H24. 11. 15下越え住民案の検討

【本線部】

公田 I C ~ 環状 4 号線 (L=1860m)
縦断交点 STA. 12+20 高さ 10.474m
縦断交点 STA. 30+80 高さ 29.073m
差 18.599m
縦断勾配 1.0%

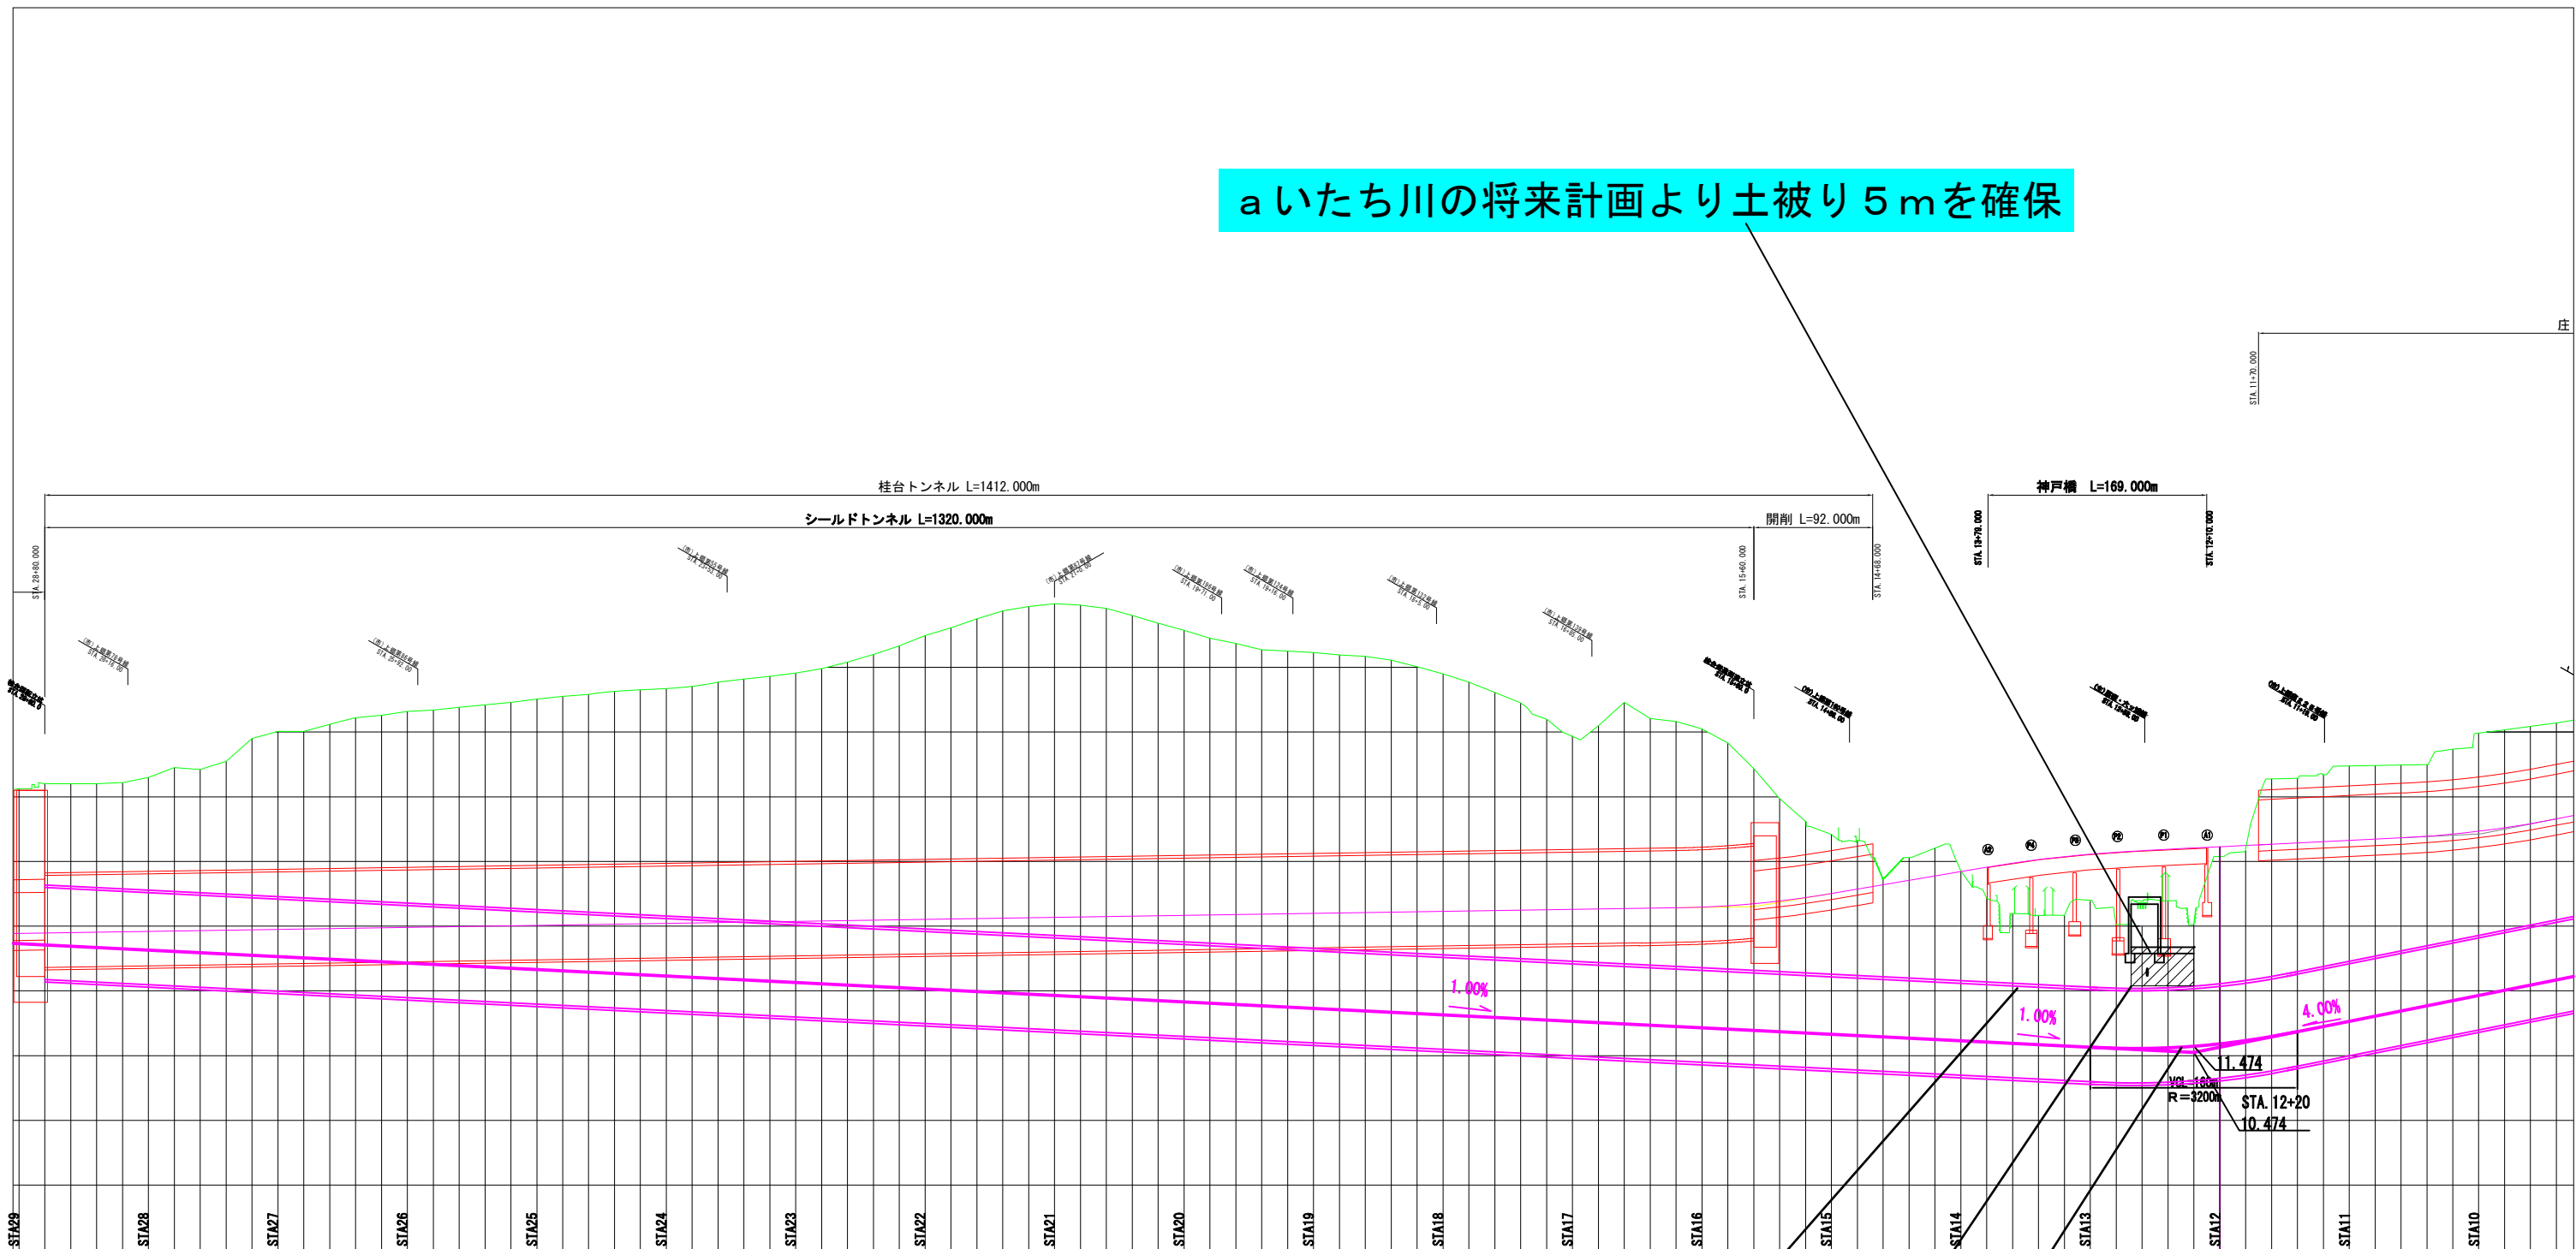
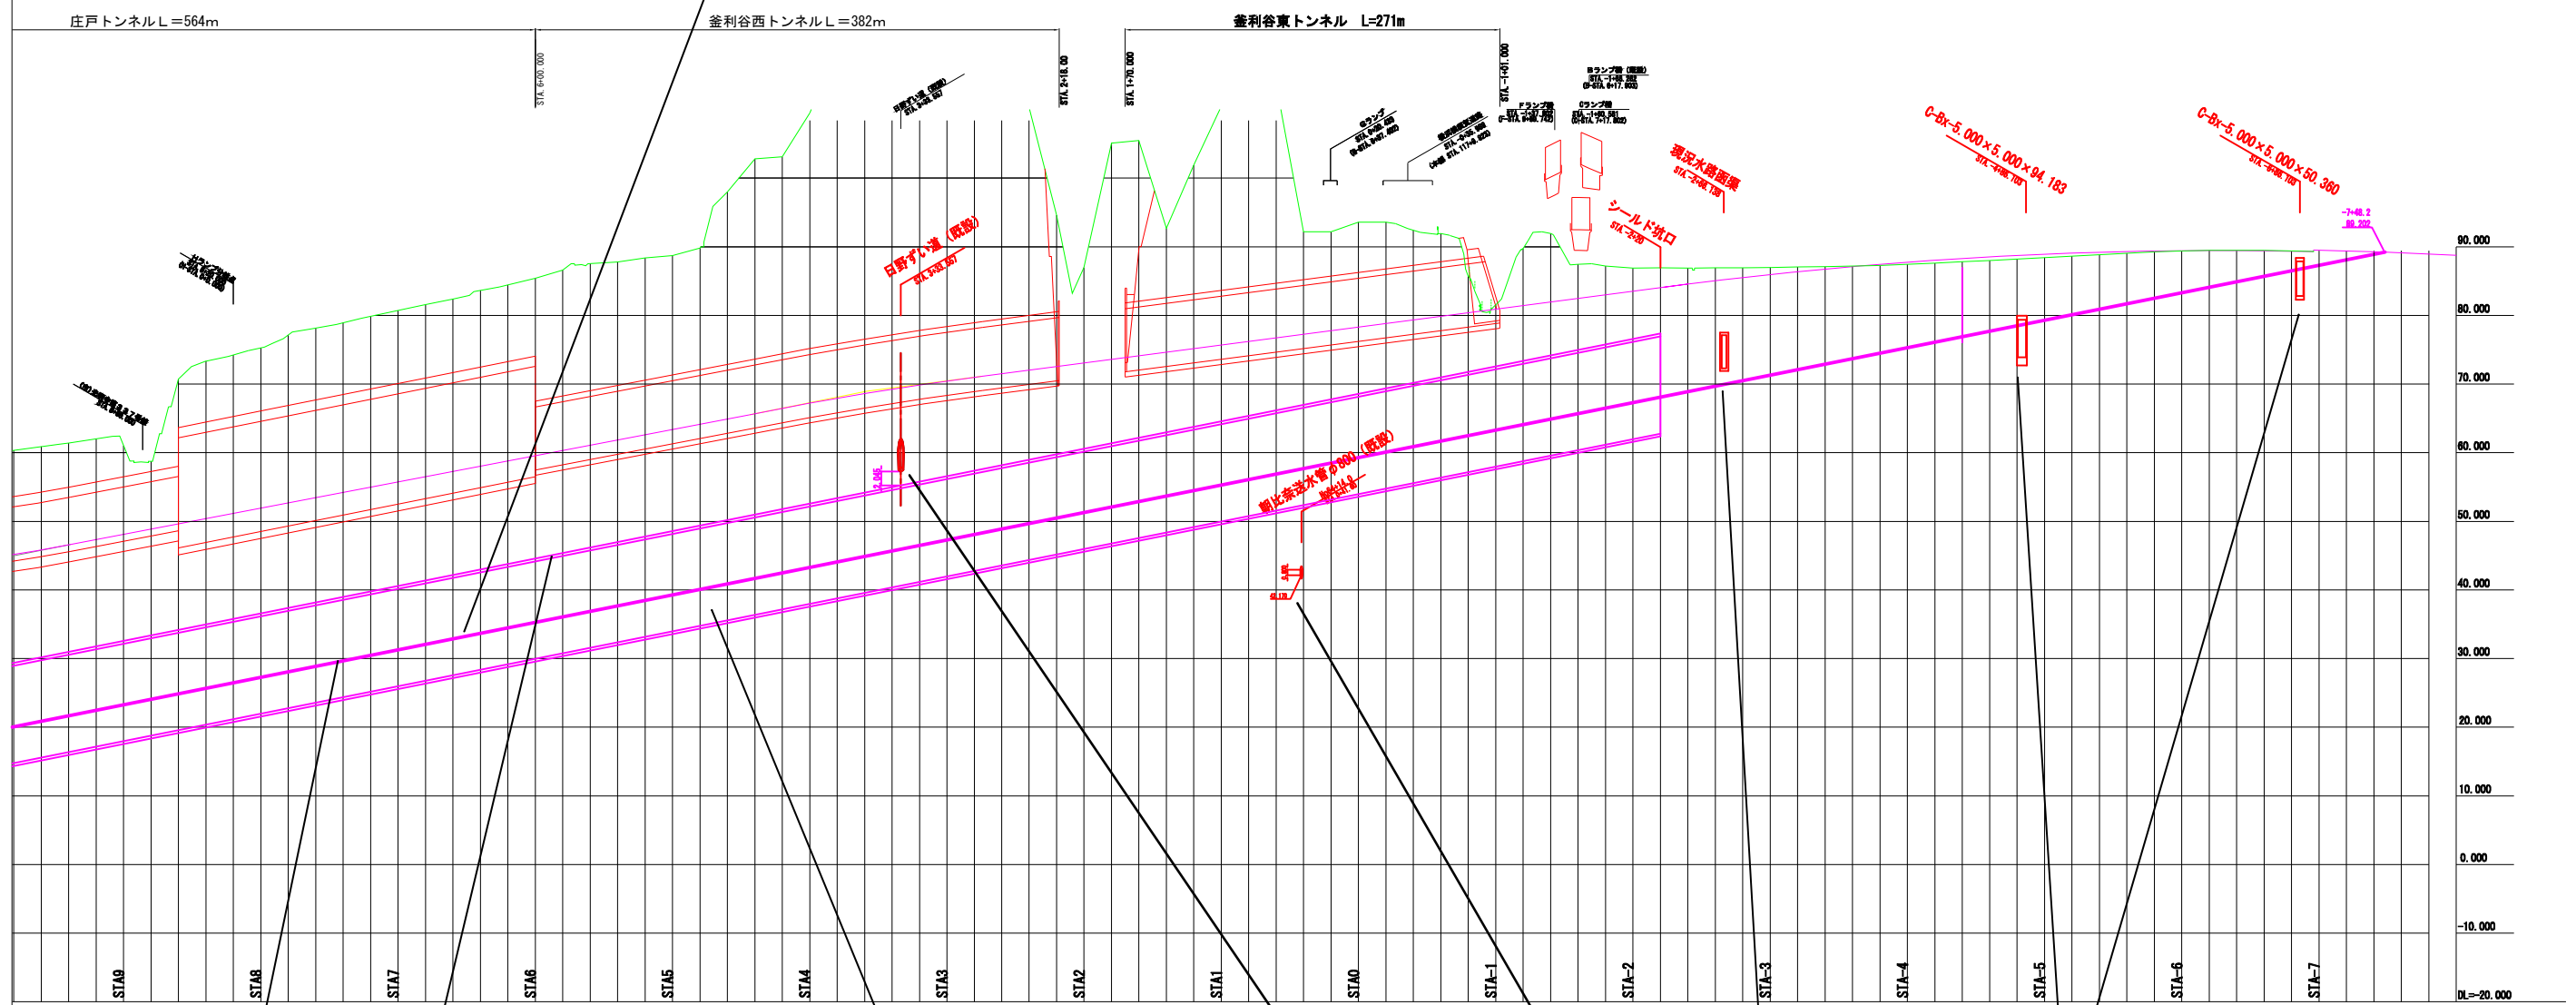
トンネル間の
開口部が閉塞

トンネル内排水施設の設置
縦断勾配の折れ

汚水幹線との離隔約 2 m

**b 設計速度 80km の場合の
最急縦断勾配標準値 4% で設定**

最急縦断勾配の適用区間が増加

造成盛土部を回避

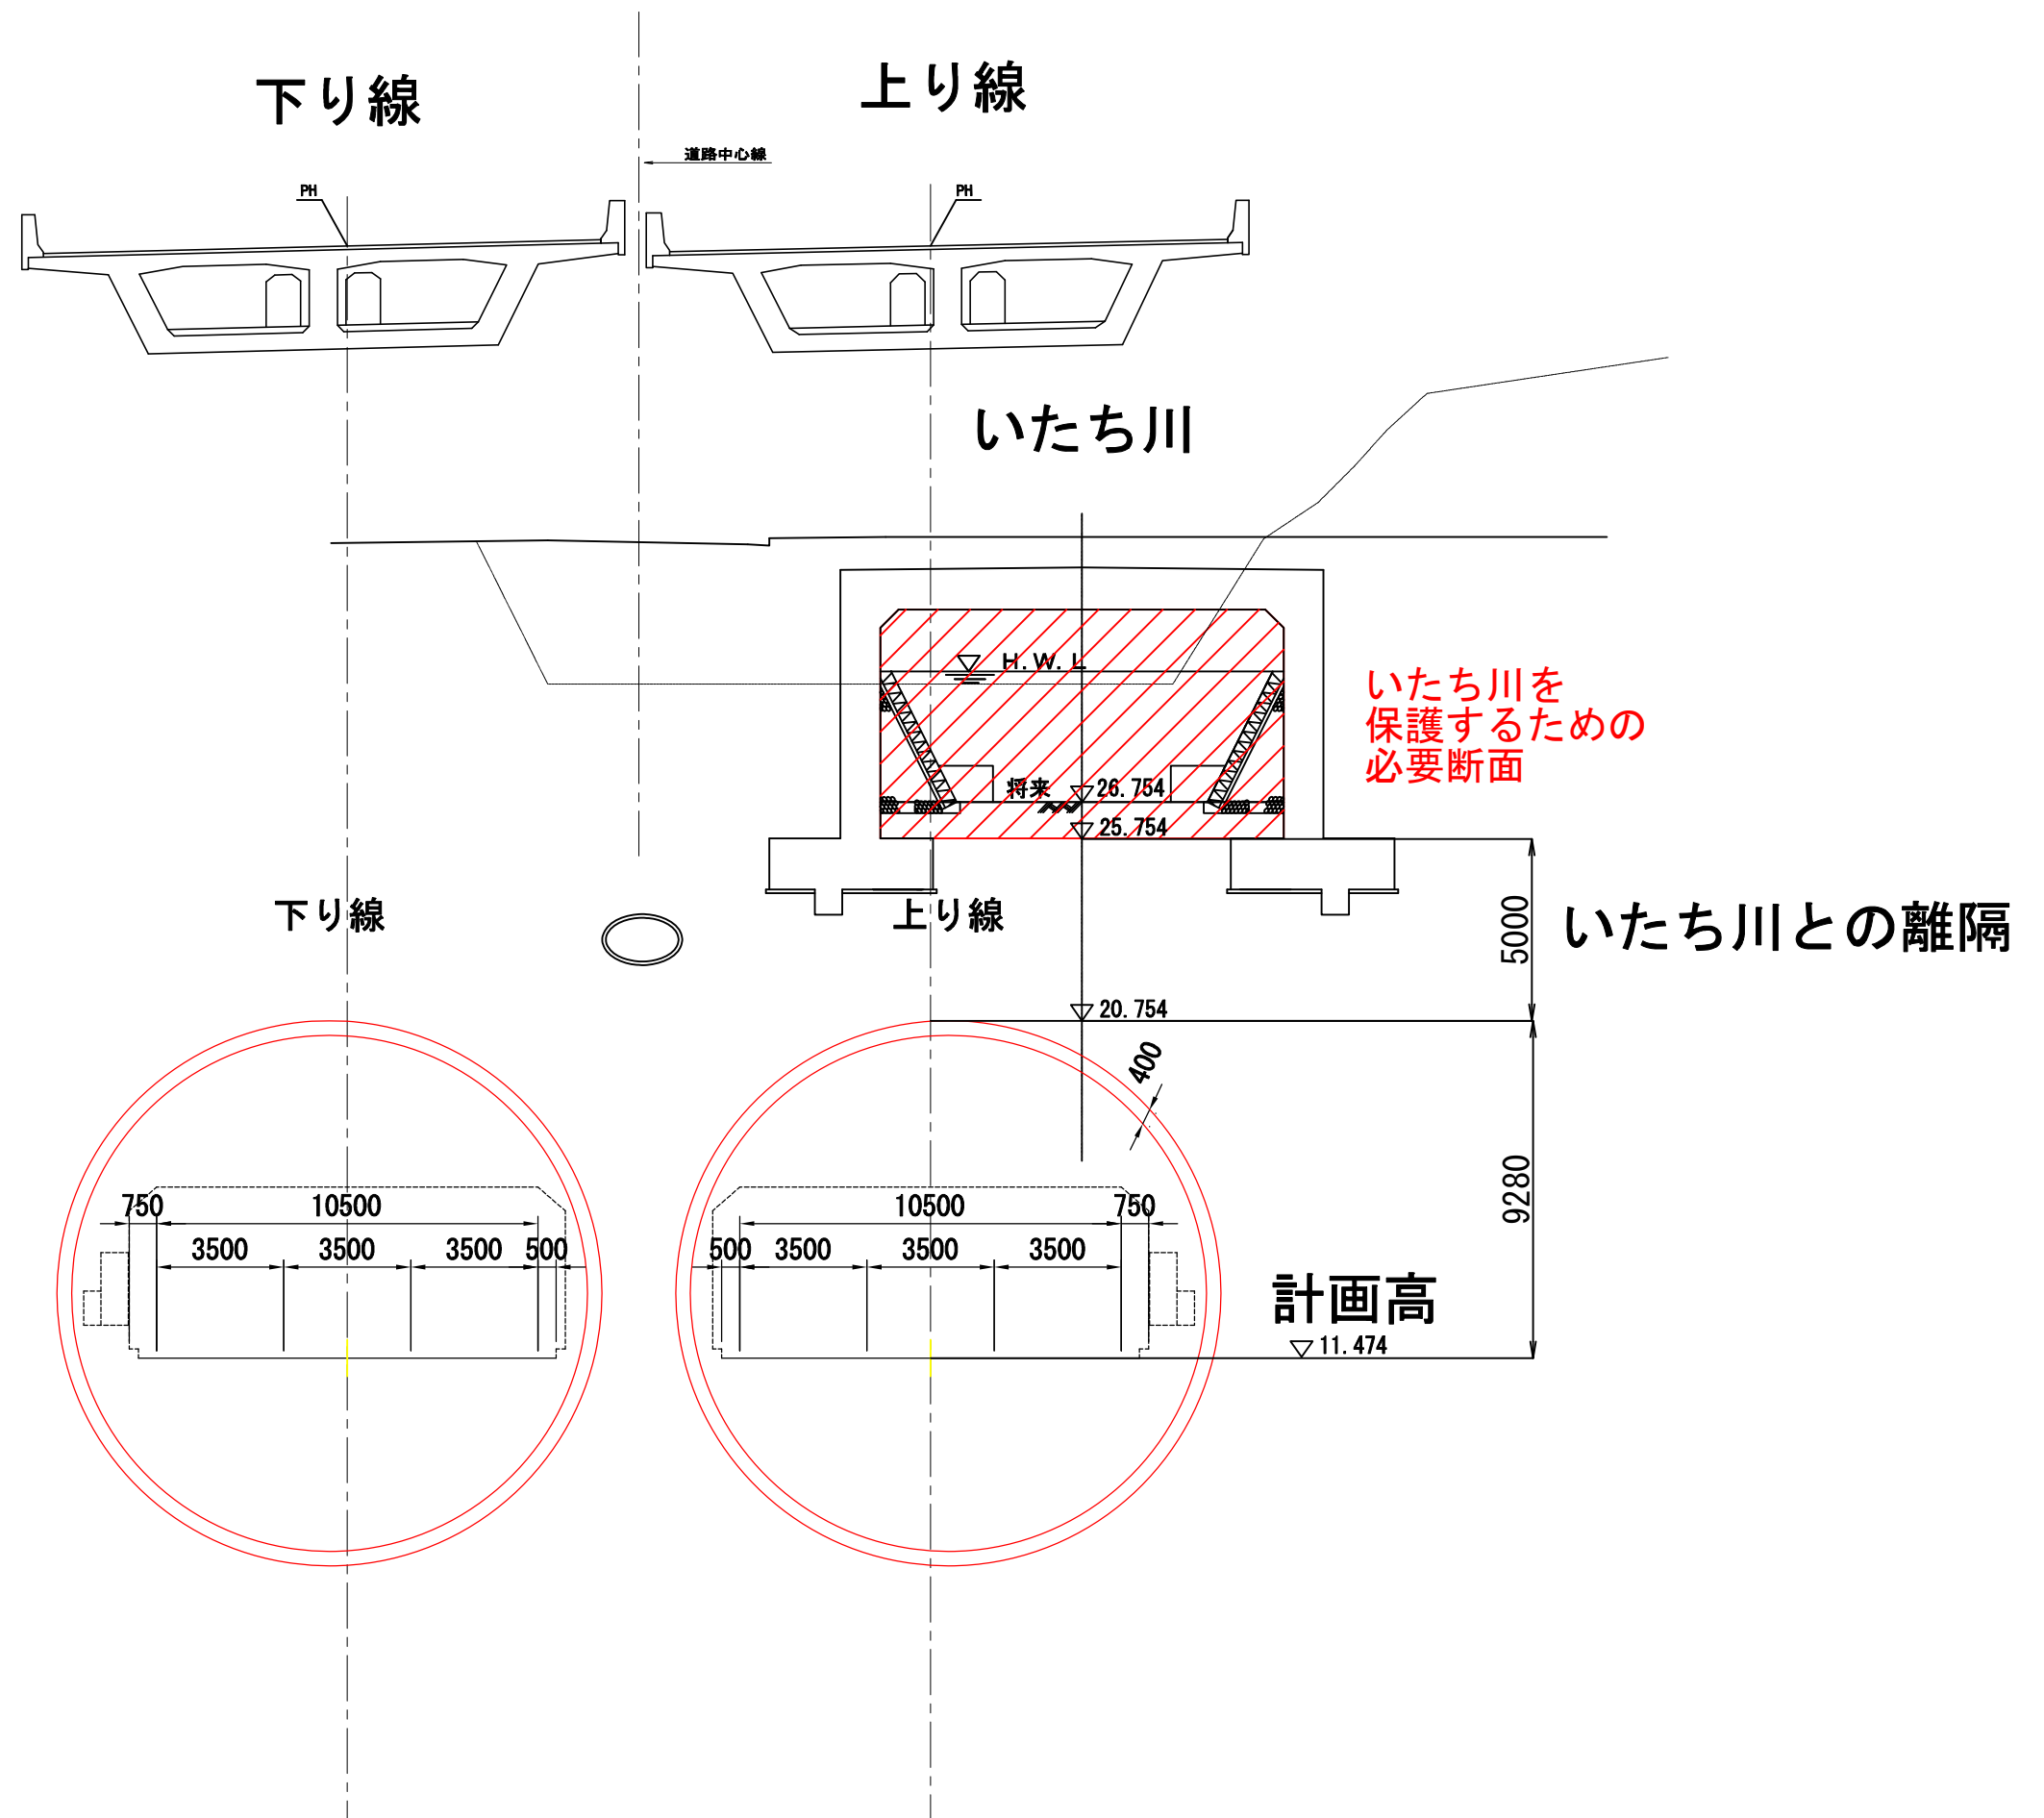
NATM及び矩形断面から
円形のシールド工法に変更

日野ずい道との離隔約 2 m

朝比奈送水管との離隔約 10 m

水路Box及び道路Boxの付替

a いたち川の将来計画より土被り5mを確保
